PER CONSULTO IN SEDE DI ISTRUTTORIA TECNICA, richiesto formalmente con PEC da UOD 50 06 07 Gestione delle risorse naturali protette - Tutela e salvaguardia dell'habitat marino e costiero – Parchi e riserve naturali della Giunta Regionale della Campania, acquisita al protocollo PCF 737 del 14.06.2023 si relaziona su quanto di seguito riportato in oggetto.

Oggetto: ID n. 84_VINCASCR - Istanza di VInCA – Screening per il progetto di “Nuovo Polo Scolastico dell’Infanzia Giovanni Paolo II” - Proponente: Comune di Ischia (NA) – acquisita al prot. reg. n.293261 del 08/06/2023 – ISTRUTTORIA TECNICA PER RILASCIO SENTITO

Codice sito: IT8030022

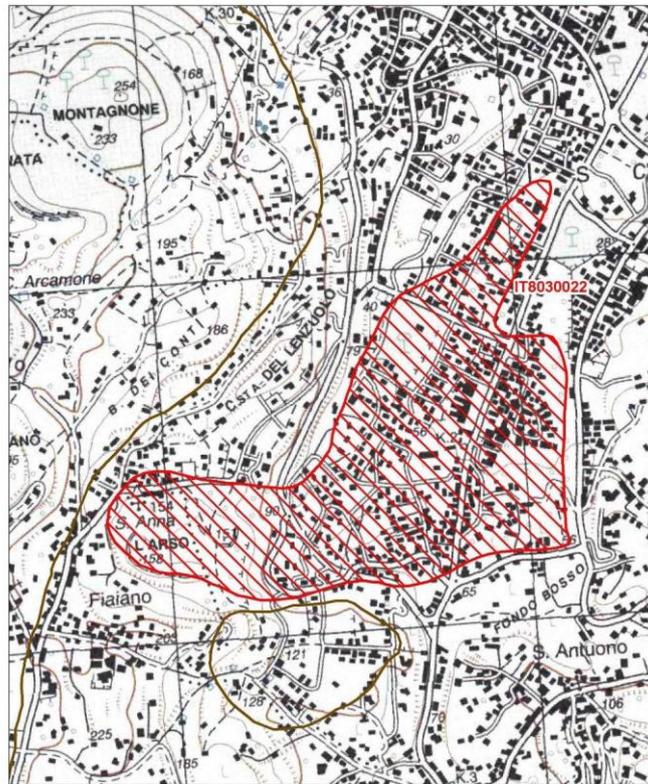
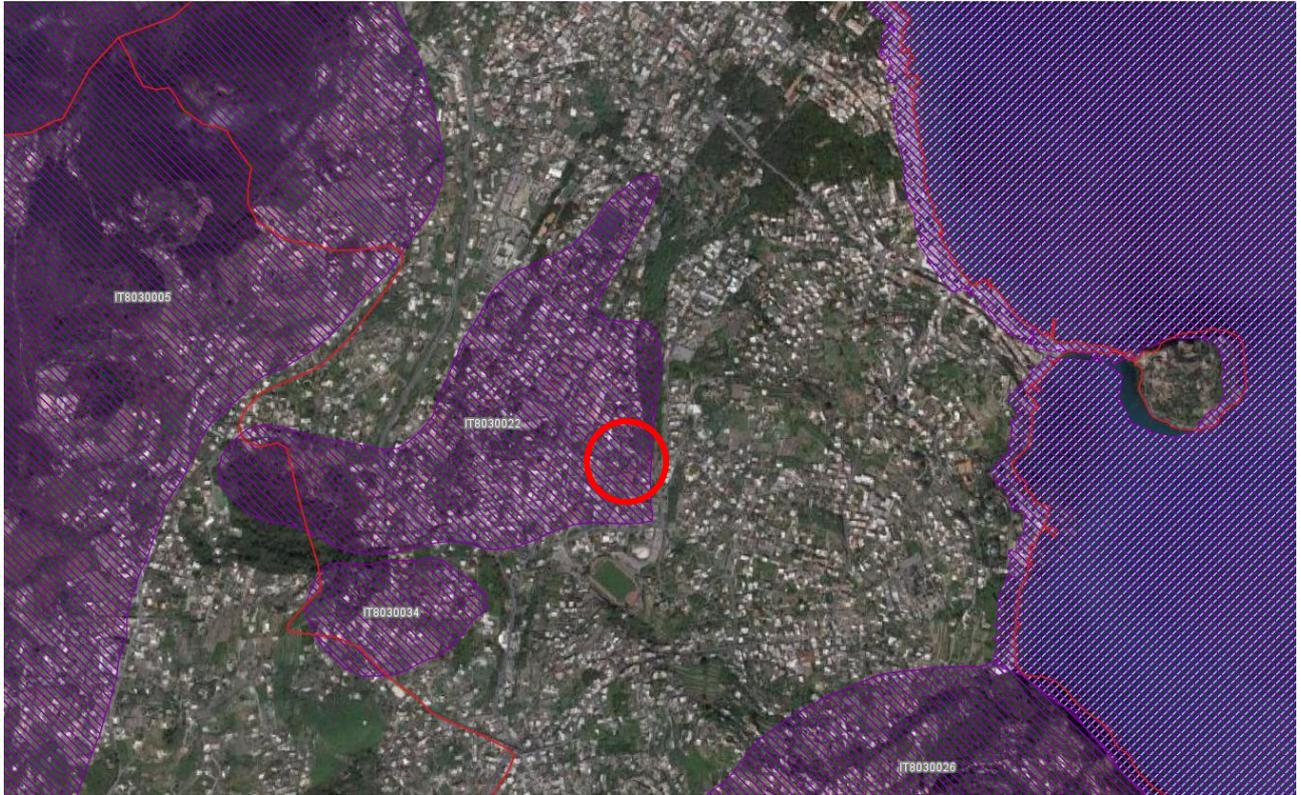
CHE LE OPERE DI PROGETTO nella relazione di incidenza sono state come di seguito territorialmente incardinate e rappresentate

Immagini dell'edificio scolastico oggetto di intervento

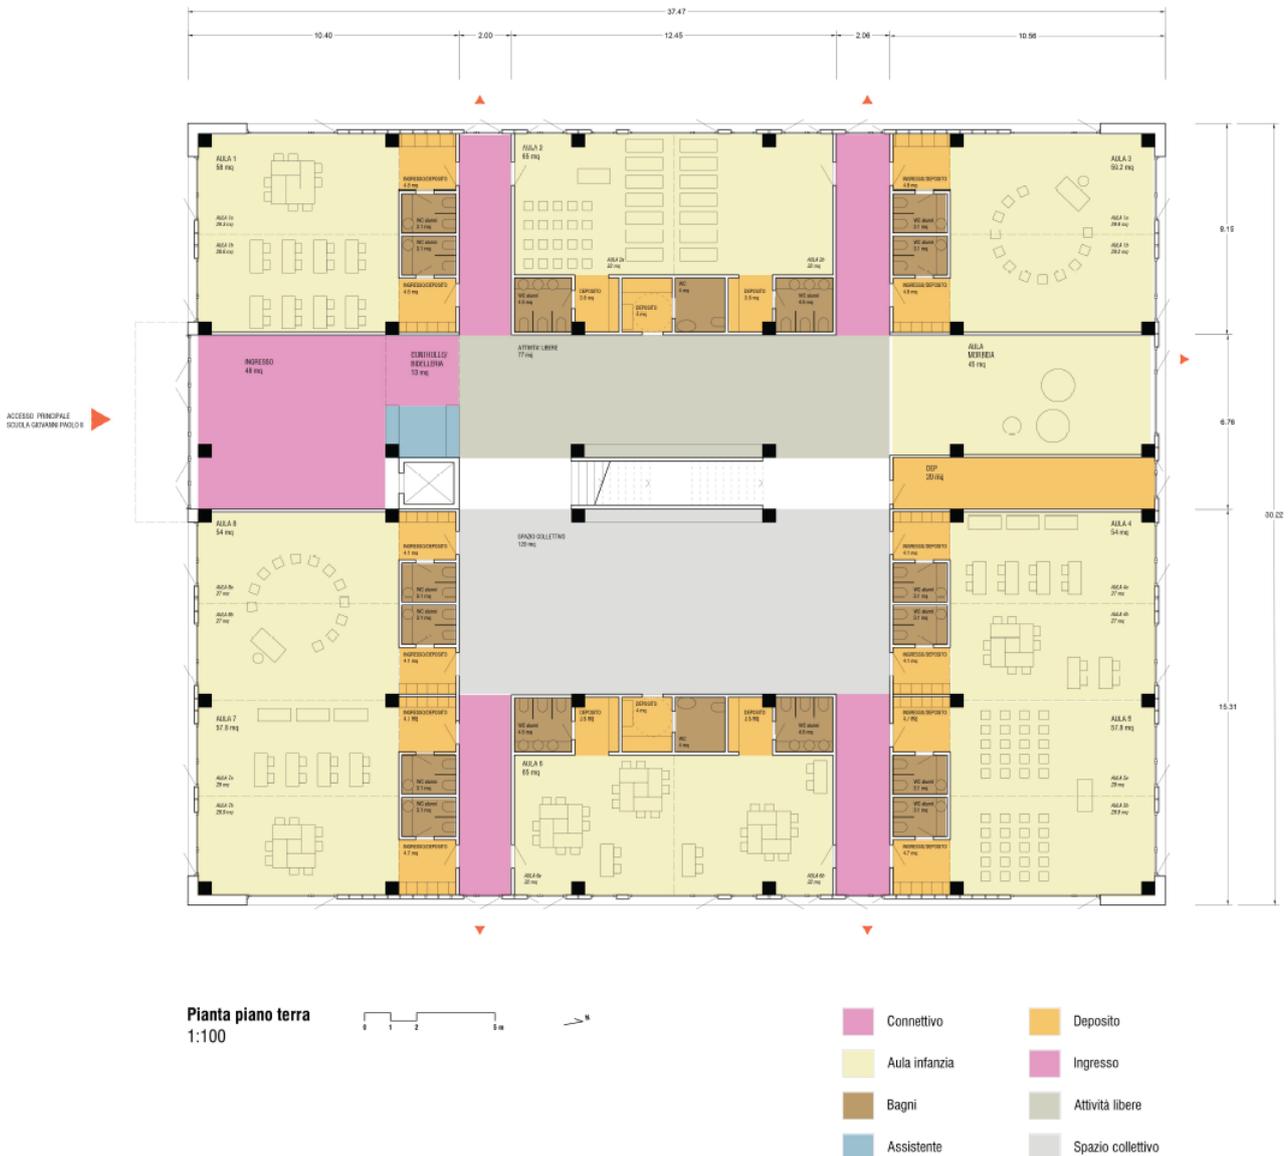
CHE l'intervento in progetto riguarda il NUOVO POLO SCOLASTICO DELL'INFANZIA GIOVANNI PAOLO II Progetto di adeguamento funzionale, ampliamento e parziale sopraelevazione.
